改善箇所説明図①

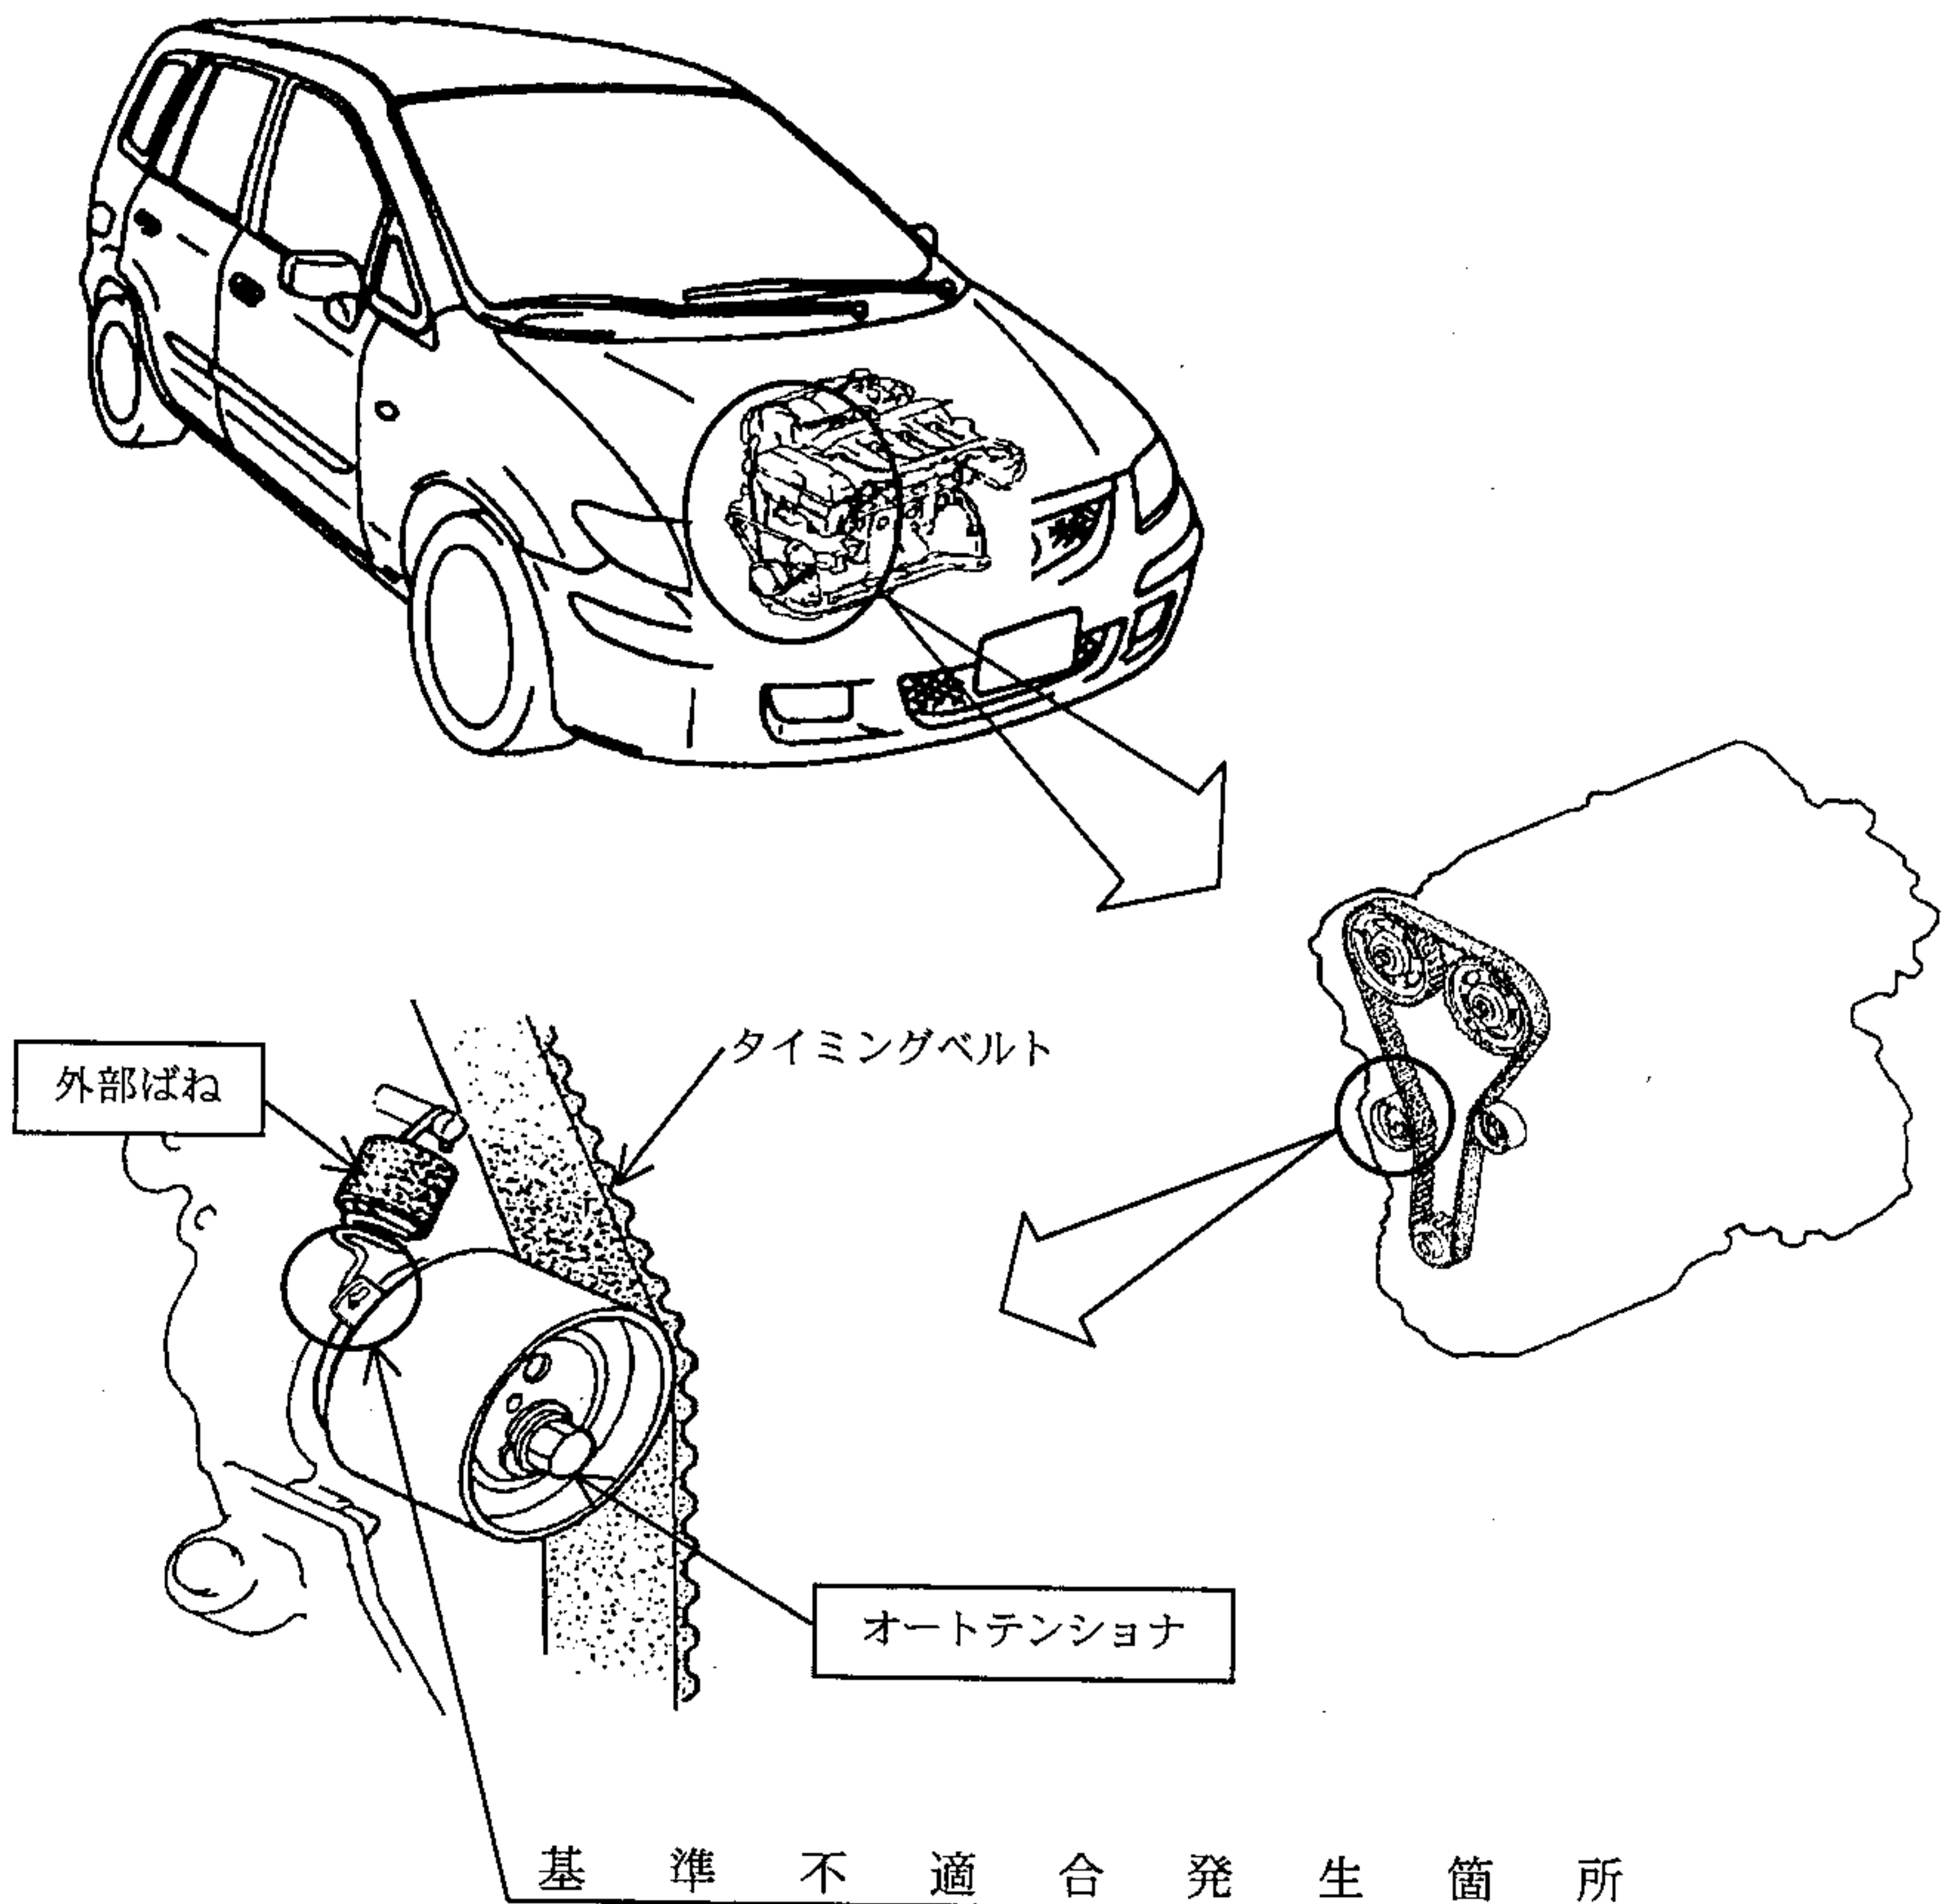
基準不適合発生箇所

原動機において、タイミングベルトの張力を維持する部品（オートテンショナ）に振動吸収性能が不十分なものがある。そのため、そのまま使用を続けると、当該オートテンショナの外部ばねが折損してタイミングベルトが緩んで異音が発生し、最悪の場合、折損した外部ばねの破片がタイミングベルトに噛み込み、原動機が停止するおそれがある。

改善の内容

全車両、当該オートテンショナを確認し、該当するものは対策品と交換する。

識別：右エンジンマウントに白色ペイントを塗布する。
